Verslag huishoudelijke elektrische installatie op laagspanning en zeer lage spanning

Referentie: **004-20261013-03**	Datum controle: **13/10/2026**
Keurder: **004**

Eigenaar:	**Mechiels**	EAN-code:	**Onbekend**
Adres installatie:	**Keizerstraat 8, 1560 - Hoeilaart**	Nummer teller(s):	**1sag3105065864**
		Distributienetbeheerder installatie:	**Fluvius**

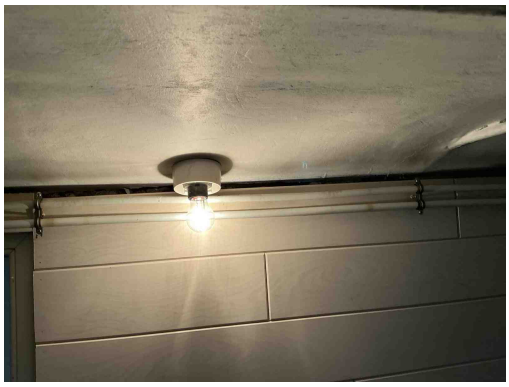
T23 - Het elektrisch materiaal is beschadigd. (Boek 1: 1.4.1.3).
Opmerking: Oa kelder, badkamer

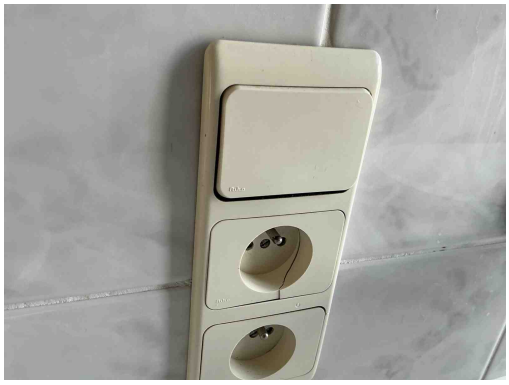
T23 - Het elektrisch materiaal is beschadigd. (Boek 1: 1.4.1.3).
Opmerking: Oa kelder, badkamer

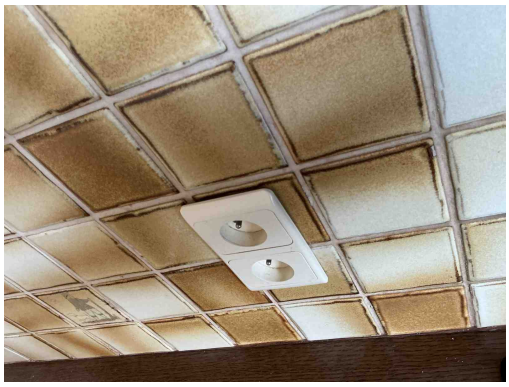
T23 - Het elektrisch materiaal is beschadigd. (Boek 1: 1.4.1.3).
Opmerking: Oa kelder, badkamer

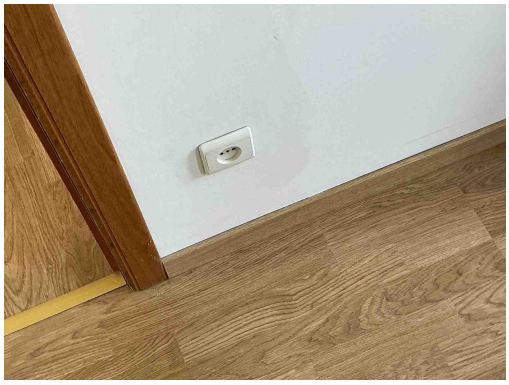
T10 - Bepaalde contactdozen en/of schakelaars zijn niet degelijk bevestigd (Boek 1: 1.4.1.3).
Opmerking: Oa keuken

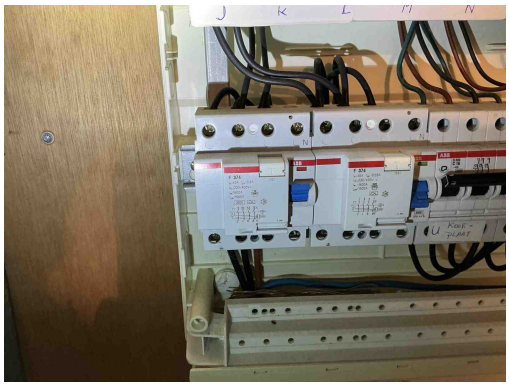
T12 - De contactdozen bezitten geen aangesloten aardingscontact (Boek 1: 4.2.2.3/5.3.5.2).
Opmerking: Oa slaapkamer 1

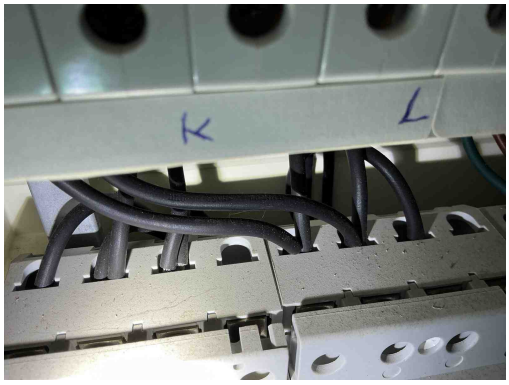
D04 - De hoofddifferentieelstroominrichting is niet verzegelbaar (Boek 1: 4.2.4.3).
Opmerking: Oa bord 1

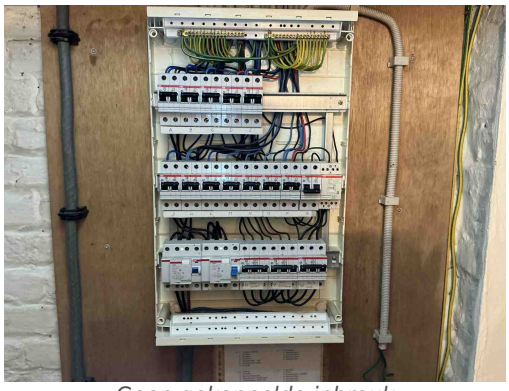
A05 - De waarde van de spreidingsweerstand van de aardverbinding is te hoog (Boek 1: 5.4.2).
